SOMMAIRE : *Concours pour l'établissement du projet d'un pont-rail sur le Rhône et l'Arve à Genève.* — Société suisse des ingénieurs et des architectes : *Extrait du procès-verbal de la séance du Comité central du 22-23 août 1941.* — NÉCROLOGIE : *Rodolphe Delacoste, ingénieur.* — BIBLIOGRAPHIE. — COMMUNIQUÉ. — SERVICE DE PLACEMENT.

Concours pour l'établissement du projet d'un pont-rail sur le Rhône et l'Arve à Genève.

Extrait du rapport du Jury.

1^{er} rang, M. H. Nater, ingénieur, à Berne.

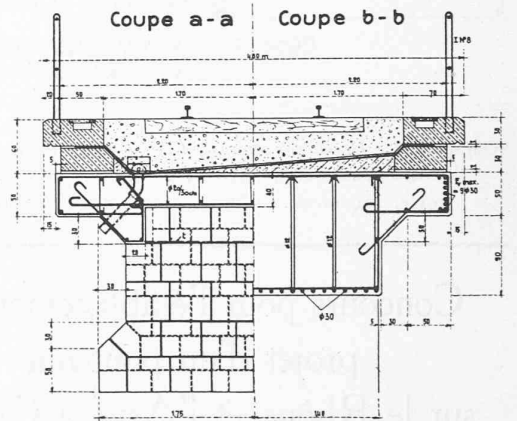
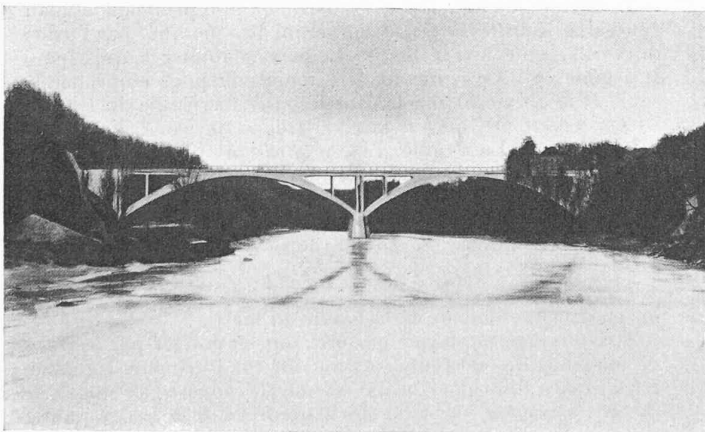
L'adaptation de l'ouvrage projeté à la disposition des lieux est très satisfaisante, tant en ce qui concerne le régime des fleuves qu'en ce qui a trait à l'aménagement éventuel d'un canal navigable sur la rive droite du Rhône.

Les fondations sont bien adaptées à la résistance des couches géologiques.

La superstructure est constituée par deux voûtes massives en blocs de béton, à trois articulations, surmontées par un tablier massif en béton armé.

Le Jury apprécie la recherche d'une voûte non armée. L'articulation à la clef, peu désirable pour un pont-rail, est justifiée ici vu le caractère de la voûte.

La proposition de faire la construction pour une voie en première période est méritoire, quoique l'on se trouve à la limite de ce qui est acceptable au point de vue de la stabilité transversale.

Le cintre est bien conçu, de même que le programme. Le projet est correctement étudié dans l'ensemble et dans le détail.

Le coût paraît élevé. La division en deux arches de valeur égale, avec pile entre l'Arve et le Rhône, est heureuse. Vu les matériaux employés, ce projet conduit à une solution esthétique remarquable.

2^e rang, Société de constructions métalliques de Zurich, Zurich. — MM. Kellermüller et Hoffmann, architectes, Zurich.
 Collaborateur : Hans Blattner, ingénieur-conseil, Zurich.

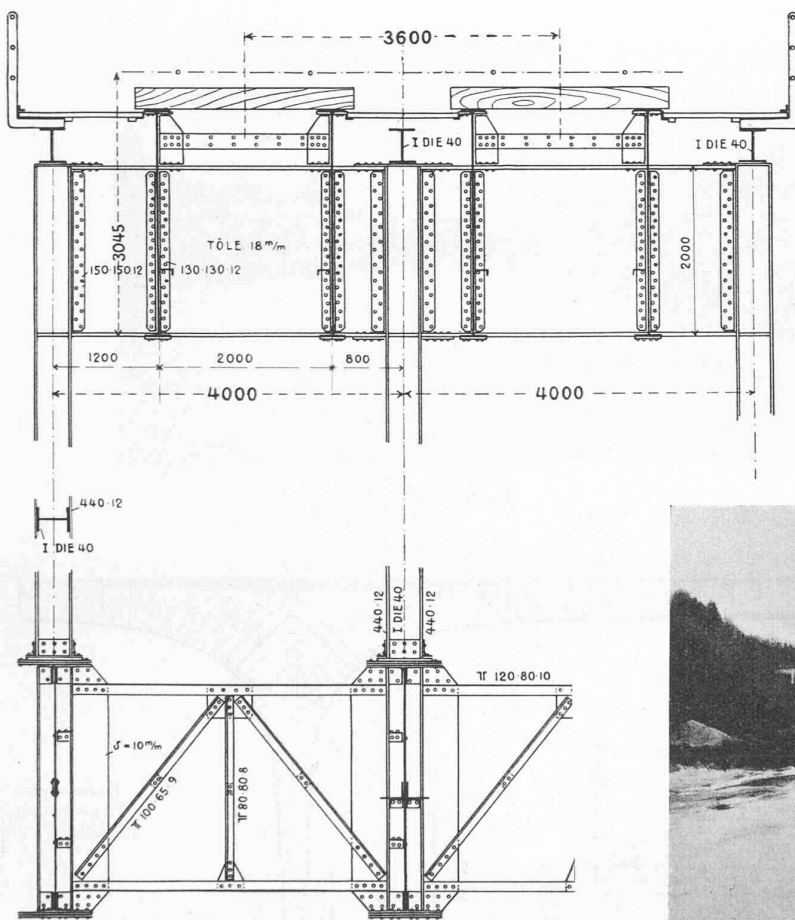
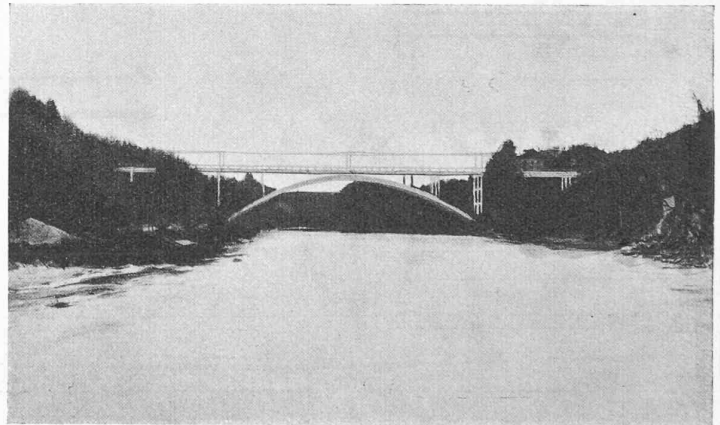
Au point de vue du régime fluvial, la culée gauche fait dans l'Arve une saillie quelque peu gênante.

La superstructure est judicieusement conçue en vue de l'exécution successive des deux voies.

Les calculs sont très approfondis.

L'ensemble et les détails répondent bien aux conditions exigées pour un pont-rail à tablier non ballasté, notamment aussi au point de vue de l'entretien.

Le poids de l'ouvrage est avantageux.

La palée séparant le chemin de halage du canal de navigation devrait être déplacée.

Dans le paysage, ce projet représente une belle solution esthétique. La finesse des différents éléments est remarquable.

3^e rang, Bureau Maillart; L. Meisser, ingénieur, successeur.
Collaborateurs : E. Abersohn, ingénieur ; J. Ellenberger, architecte, à Genève.

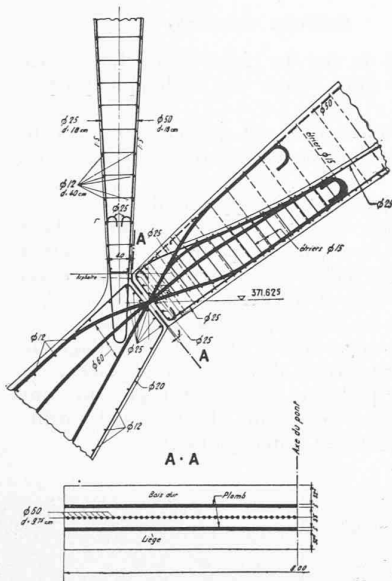
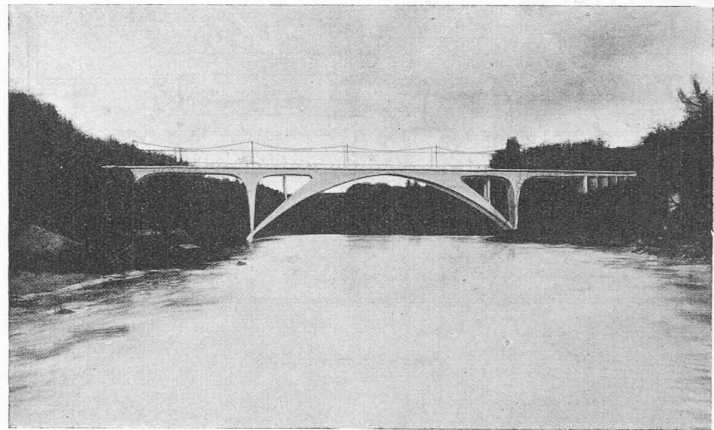
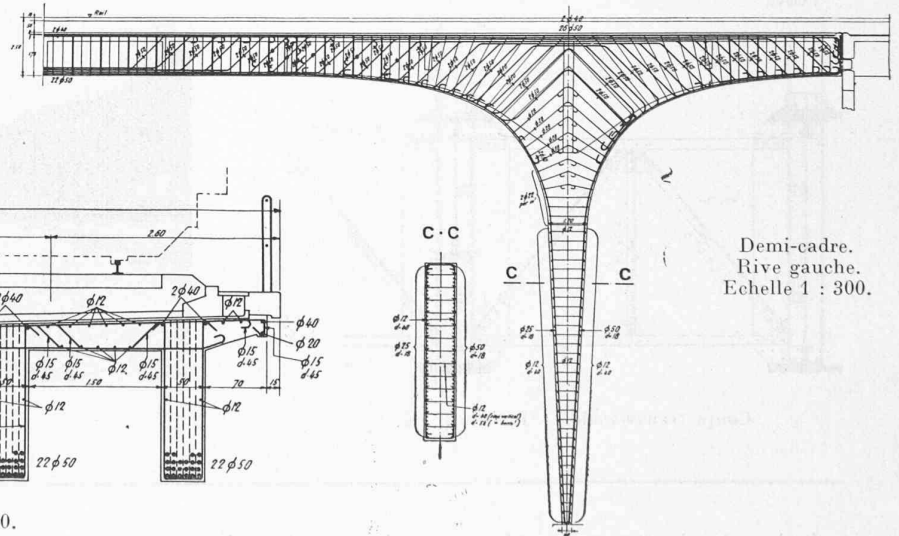
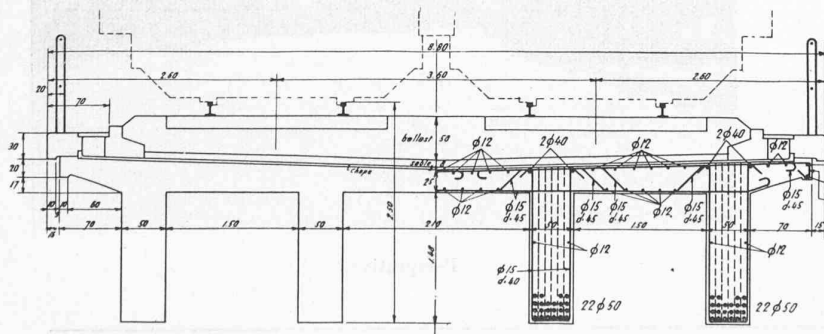
Le régime fluvial est satisfaisant. La culée droite descend trop profondément et se trouve dans le voisinage des couches peu résistantes interglaciaires. Pour la culée gauche, l'auteur a jugé nécessaire de la contrebuter au moyen d'une dalle de 80 cm d'épaisseur formant radier du canal, dalle dont l'efficacité est discutable, vu la grande largeur de ce dernier.

La superstructure est grêle pour un pont-rail, quoique les calculs soient satisfaisants.

Plusieurs détails constructifs seraient à revoir, en particulier la palée intermédiaire sur l'arc et le système de verrouillage un peu artificiel. Les rotules, peu indiquées pour un pont-rail de ce genre, sont malaisées à protéger et peu dégagées des hautes eaux. Il est à prévoir que le coût indiqué au devis subirait une augmentation en cas d'exécution.

L'architecture de l'ouvrage exprime d'une manière remarquable les fonctions statiques d'un arc avec cadres en béton armé et s'harmonise dans le site. La suppression de la petite palée intermédiaire serait une amélioration.

4^e rang, M. Robert-A. Naef, ingénieur, Zurich. — Architectes : MM. A.-M. Steiner et C.-D. Furrer, à Zurich.

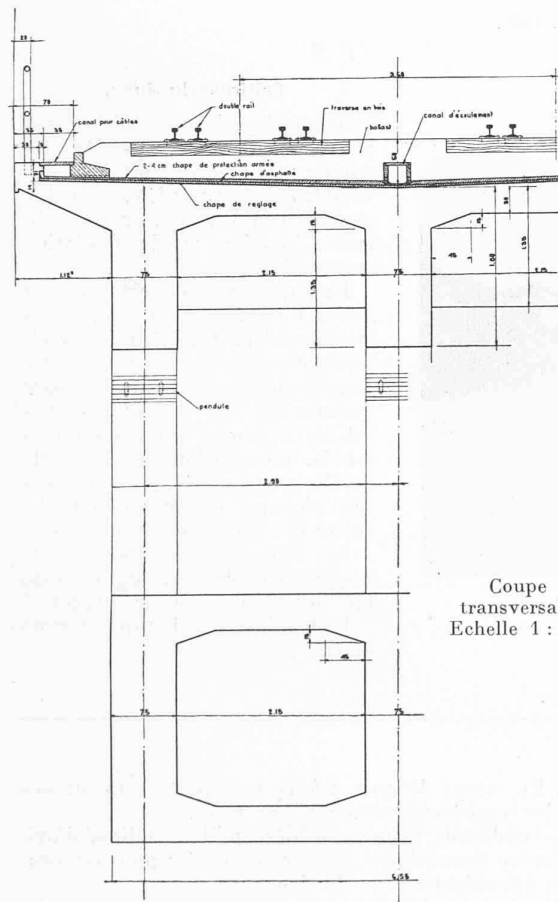
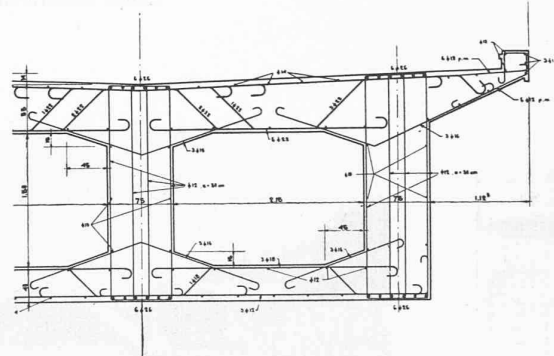
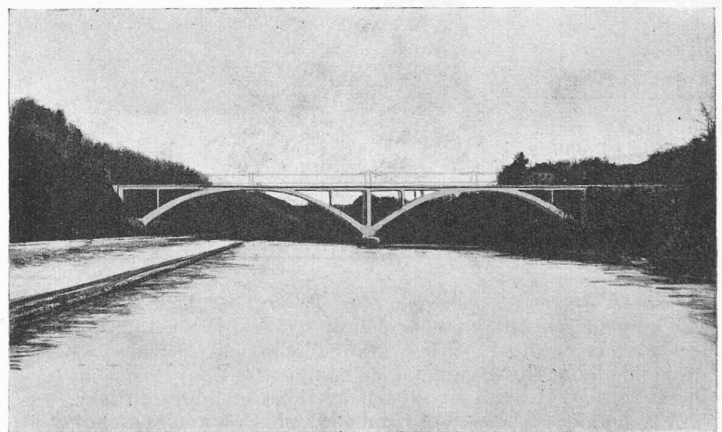
Bonne disposition générale en ce qui concerne les relations avec les cours d'eau. Les fondations sont satisfaisantes.

Les voûtes évidées sont justifiées vu leur grande portée et leur surbaissement prononcé. Le décintrement par vérins est judicieux. L'échafaudage a trop d'encombrement.

Pour l'exécution, il faudrait tenir compte de la continuité des arcs. Le projet serait relativement coûteux. Bonne disposition générale au point de vue esthétique. Quoique un peu lourd, cet ouvrage est bien proportionné dans les détails.

5^e rang, M. A. Wickart, ingénieur, Zurich. M. le D^r R. Rohn, architecte, Zurich.
Collaborateurs : MM. Dumarest et Eckert, Genève ; H. Hatt-Haller A. G., Zurich.

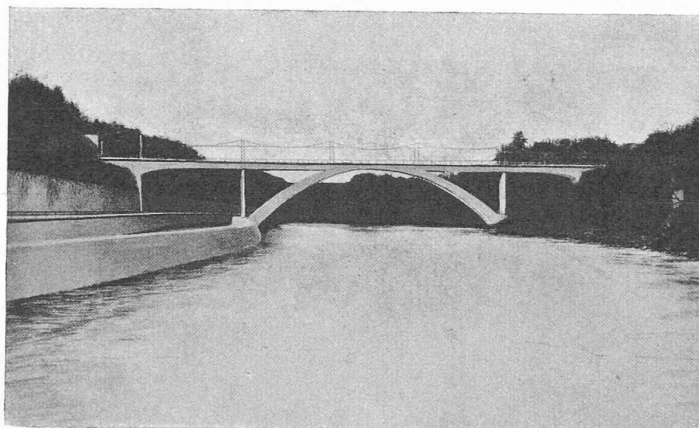
Bonne disposition générale quant au régime fluvial ; cependant les naissances des arcs sont à un niveau trop bas. La culée sur la rive gauche de l'Arve est un peu saillante. Les formes de fondation sont mal étudiées.

La superstructure est d'aspect léger. L'encastrement des poutres latérales dans les piédroits extrêmes est avantageuse, mais cette disposition exige une trop grande quantité de fers d'armature. Les calculs statiques sont bien présentés. L'exécution de l'arc telle qu'elle est proposée, en deux moitiés, n'est pas recommandable. Le cintre est rationnellement conçu.

Le devis est bien établi, mais il serait sensiblement augmenté du fait des nombreuses armatures.

Belle solution esthétique, remarquable par sa simplicité.

6^e rang,
MM. E. Schmidt, ingénieur, à Bâle
et R. Pfister, architecte, à Zurich.

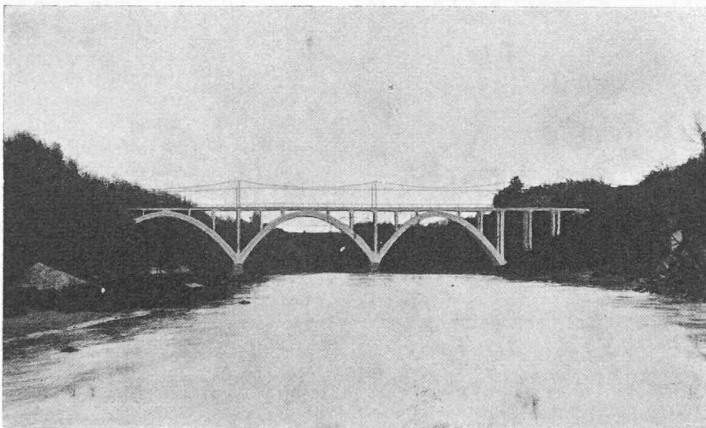
La disposition des piles et culées au point de vue du régime des eaux est satisfaisante.

Les fondations sont correctes.

L'arc est évidé, mais son caractère polygonal est masqué par un bandeau à courbure constante. Les palées intermédiaires sont bien distribuées et la dalle sous voies assure, par sa forte épaisseur, une excellente répartition des charges.

L'évidement d'un arc d'aussi faible portée ne se recommande pas. L'auteur en a aussi le sentiment et propose une voûte pleine pour l'exécution ; le Jury est du même avis et cela d'autant plus que la forme de la voûte en serait améliorée.

Le coût devisé est acceptable mais serait augmenté par suite de l'évidement de l'arc.

La forme parabolique des voûtes n'est pas très heureuse et l'ensemble de l'ouvrage manque de finesse dans les détails.

7^e rang, M. A. Sarrasin, à Lausanne.

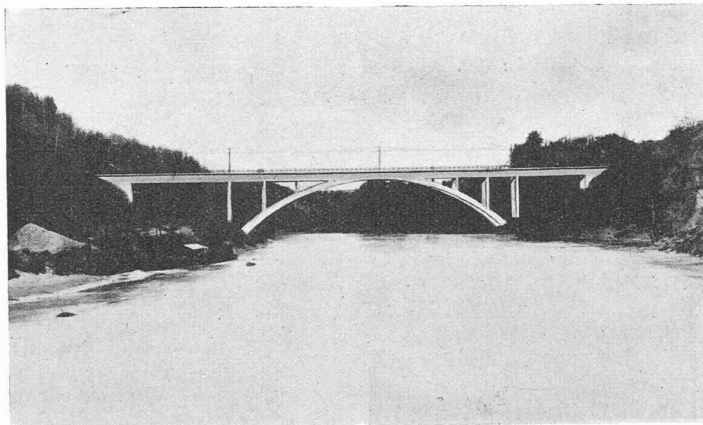
La disposition générale au point de vue du régime fluvial est acceptable ; cependant les naissances des arcs sont trop basses, car elles peuvent être immergées. Les fondations sont insuffisantes, spécialement sur la rive gauche ; elles expliquent la modestie du devis.

Le système de superstructure est acceptable, de même que l'évidement de la voûte, vu sa grande portée.

L'auteur présente un calcul statique volumineux, mais peu clair et incomplet. Dans la voûte, certains efforts de traction sont exagérés. Le cintre est bien conçu.

L'immersion partielle des arcs dans les hautes eaux est regrettable au point de vue esthétique ; l'aspect général de l'ouvrage est satisfaisant.

8^e rang,
M. H. Nabold, ingénieur,
Zurich.

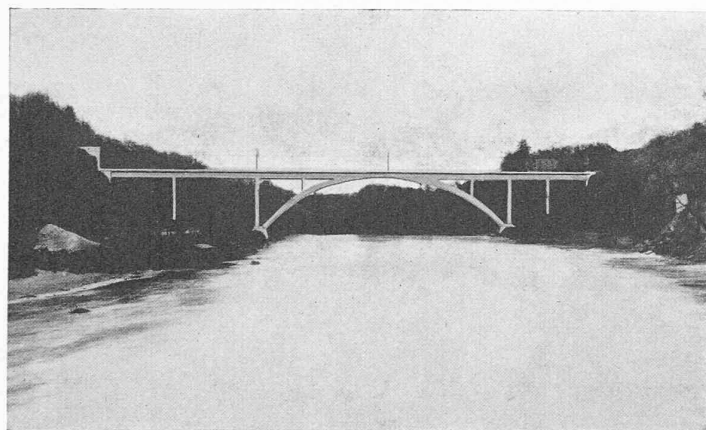
L'emplacement des culées de l'arc est bien choisi au point de vue fluvial. L'assise des fondations de la voûte pourrait être améliorée, notamment celle de la culée gauche. Bonne superstructure ; cependant la palée qui sépare le canal du chemin de halage devrait être déplacée.

L'exécution de l'arc en deux moitiés n'est pas recommandable au point de vue de la stabilité transversale. Le montant du devis serait certainement dépassé à cause des difficultés d'exécution.

Le calcul statique est incomplet, il y manque les influences de la température et du retrait.

La forme très élégante de l'arche ainsi que la bonne proportion des détails s'harmonisent très bien dans le site.

Variante I.

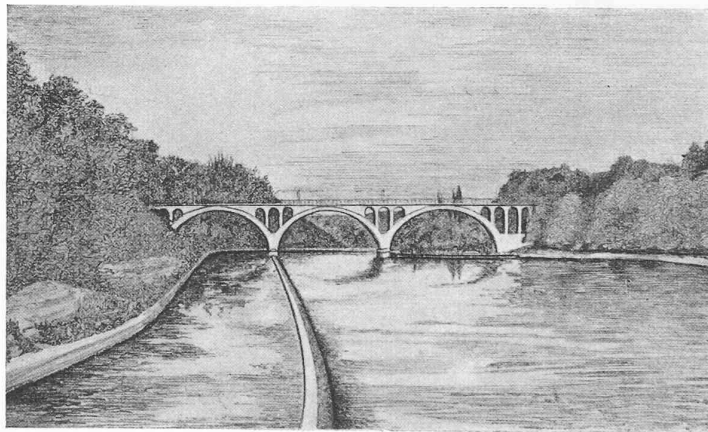
La variante 1 comporte 3 voûtes principales en anse de panier de portées croissantes avec la hauteur du rail au-dessus du plan d'eau. On s'est appliqué à éviter toute armature dans les voûtes principales et celles d'élégissement, afin de tenir compte de la pénurie actuelle des fers. Les voûtes de portée pareilles (50-60 m) permettent de réaliser des cintres aux prix d'une consommation relativement faible de bois.

Le coût, devisé à 1 560 000 fr. pour un ouvrage à deux voies, ne paraît pas trop élevé.

L'esthétique laisse à désirer. Il serait en particulier indiqué de revoir la forme des arcs, de dégager la naissance de la première voûte sur la rive gauche et d'étudier à nouveau l'architecture des voûtes d'élégissement.

Au point de vue navigation, le désir a été exprimé que l'on repousse la culée droite de quelques mètres vers l'intérieur des terres, afin de ménager le passage nécessaire pour un canal de navigation.

Variante II.

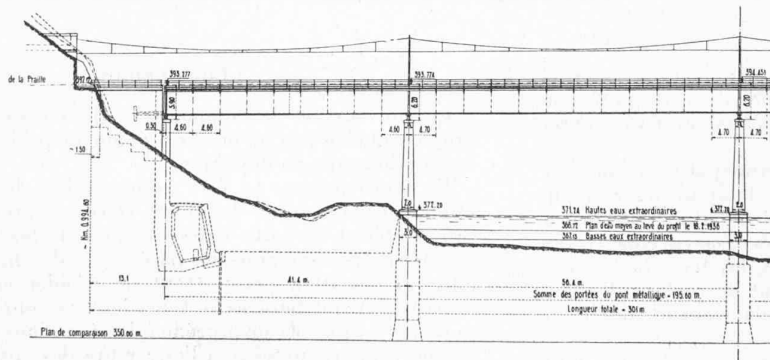
La variante n° 2 en construction métallique prévoit une poutre à membrures parallèles fort bien étudiée. Dans les conditions actuelles, il est impossible de songer à exécuter un ouvrage métallique. Le concours a cependant montré qu'en temps normal le prix d'un ouvrage métallique de grande portée ne serait pas démesurément supérieur à celui d'un ouvrage massif.
